# Dolby Laboratories Inc

Field Bulletin 226

## Tonausfall nach Umschaltung von Digitalton zu Analogton bei DA20 mit zusätzlichem SA10

Issue 1  
W99/125  
July 16, 1999

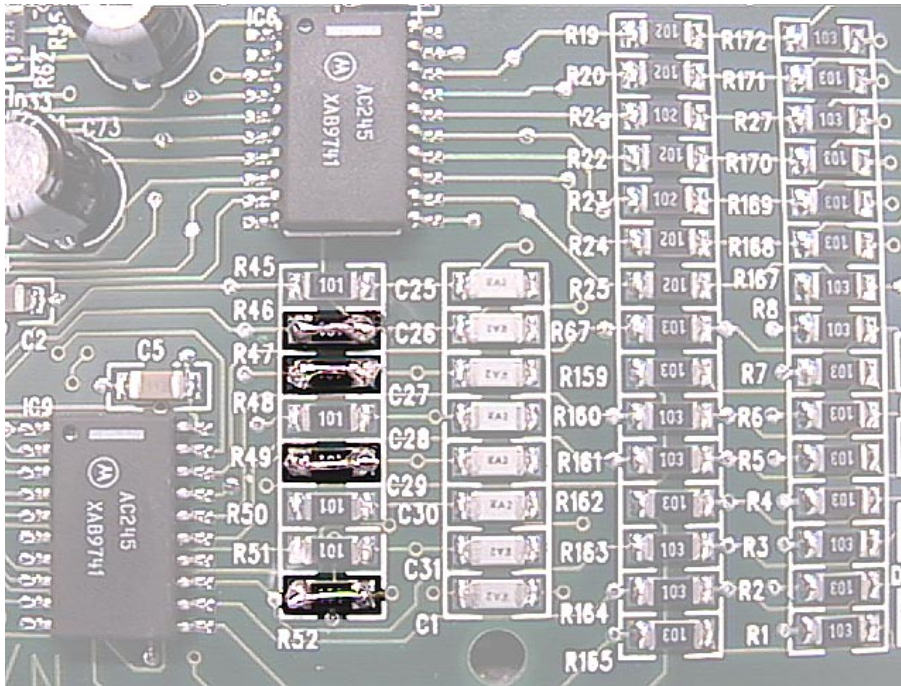
Widerstände auf der Cat.Nr.611A verhindern die Weiterschaltung des Umschaltimpulses aus dem DA20 zum CP65/55. Der CP65/55 schaltet daher nicht ins Format 5 (Dolby SR).

Es müssen vier sog. Surface-Mount-Widerstände auf der Cat.Nr.611A kurzgeschlossen werden.

4. Lokalisieren Sie die kurze Reihe der Surface-Mount-Widerstände am unteren Ende der Karte (siehe Foto).
5. Mit einem LötKolben geringer Leistung (35 Watt oder weniger) und sehr dünnen Drähten schließen Sie die Widerstände **R46, R47, R49 und R52** kurz. Löten Sie Brücken direkt über die Gehäuse der Widerstände. Bei zu großer Hitze können sich die Widerstände versehentlich lösen. Löten Sie dann die Brücke mit demselben Draht zwischen die beiden Lötunkte.
6. Stecken Sie die Karte wieder in den DA20 ein und schrauben Sie die Frontplatte fest.
